Escopo da alteração

Detalhe cozinha · closet · banheiro, no estado atual, com o que sai e o que entra.

Planta proposta cotada

Quadro comparativo e riscos

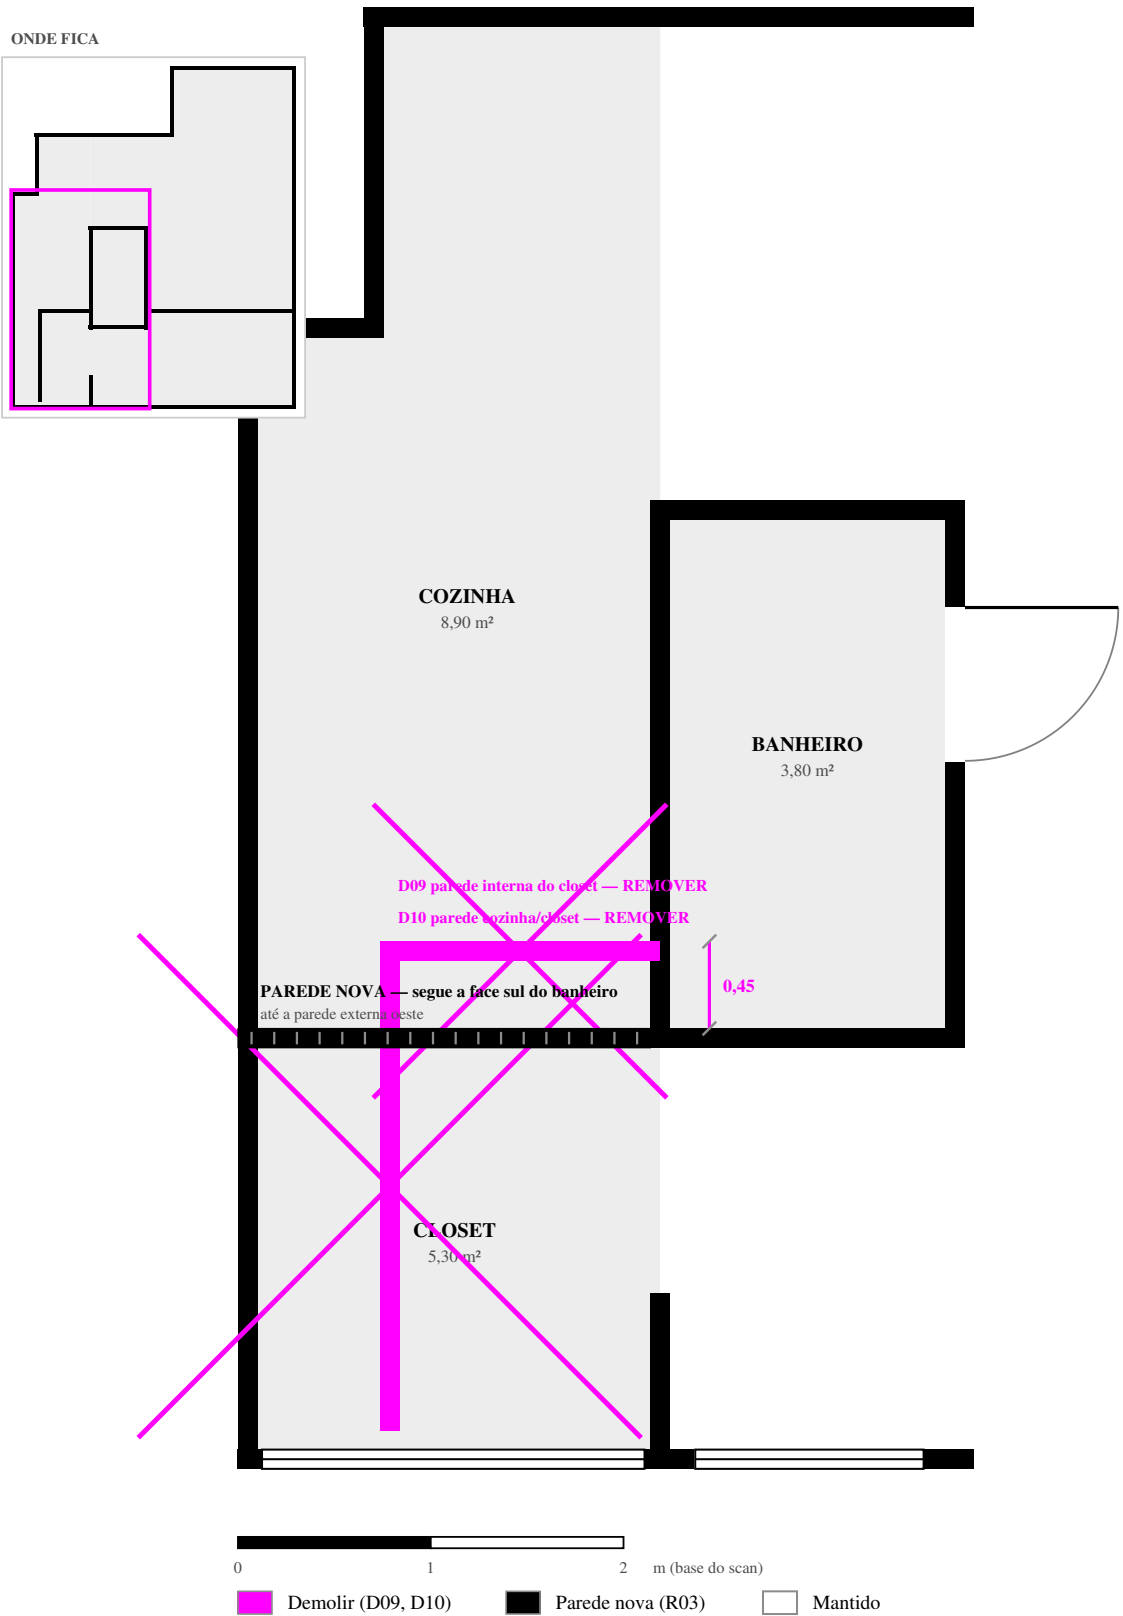
1 parede nova · 2 trechos demolidos

deslocamento de 0,45 m para o sul

ID	O que sai	Quantidade
E03	Ensaio: confirmar natureza da parede (estrutural ou não) antes de qualquer corte	2 paredes
D09	Demolir parede interna do closet — sem função estrutural aparente	2,54 m
D10	Demolir parede cozinha/closet — trecho existente	1,45 m
P07	Preparar as duas faces do corte para receber a parede nova	4,08 m²

ID	O que entra	Quantidade
R03	Construir parede nova, alinhada à parede sul do banheiro	2,17 m
R04	Estender a parede nova até a parede externa oeste	inlui em R03
P08	Revestir e pintar as duas faces da parede nova	4,34 m²
T12*	Reavaliar posição de T12 (tomada forno/lava-louças) — folga aumenta	1 ponto

A planta é o estado ATUAL, com a demolição marcada em magenta e a parede nova desenhada cheia, em preto, sobreposta na posição final. O deslocamento é exato: 0,45 m para o sul, medido face a face das duas paredes.

A parede nova reaproveita o alinhamento que já existe — a face sul do banheiro — em vez de criar uma cota nova. Isso simplifica a execução: um só traço reto, do banheiro até a fachada, sem escora.

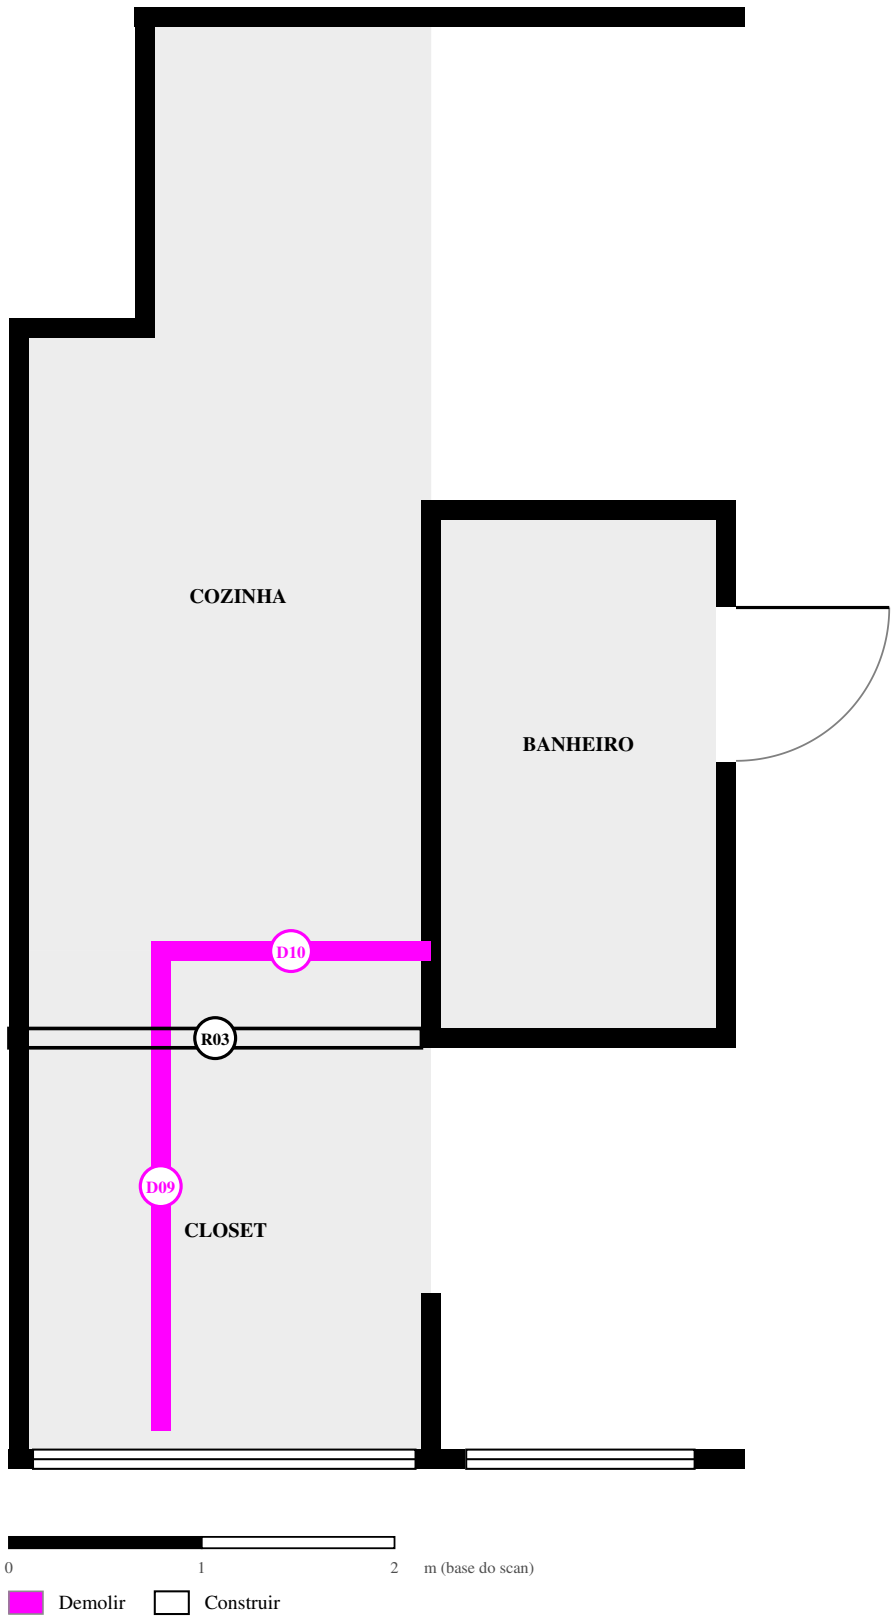
MainFloor completo, com a parede cozinha/closet na posição nova. Demais ambientes sem alteração.

cozinha 9,82 m² · closet 4,38 m²

Ambiente	Área atual	Área nesta proposta	Diferença
Cozinha	8,90 m²	9,82 m²	+0,92 m²
Closet	5,30 m²	4,38 m²	−0,92 m²
Soma das duas	14,20 m²	14,20 m²	sem variação
MainFloor — total	60,30 m²	60,30 m²	sem variação

Cozinha e closet continuam com 2,04 m de largura livre — a mesma parede externa oeste e a mesma parede do banheiro/quarto os limitam dos dois lados. Só a parede que os separa entre si é que se move.

Fica na parede sul (fachada), que esta alteração não toca. A profundidade do closet diminui pelo lado norte — o vão da janela permanece o mesmo.

Cotas extraídas do modelo do scan e arredondadas ao centímetro, com a parede cozinha/closet na posição desta proposta. Planta de estudo. Substitui a Prancha 01 apenas nesta proposta alternativa — a REV. M segue como está.
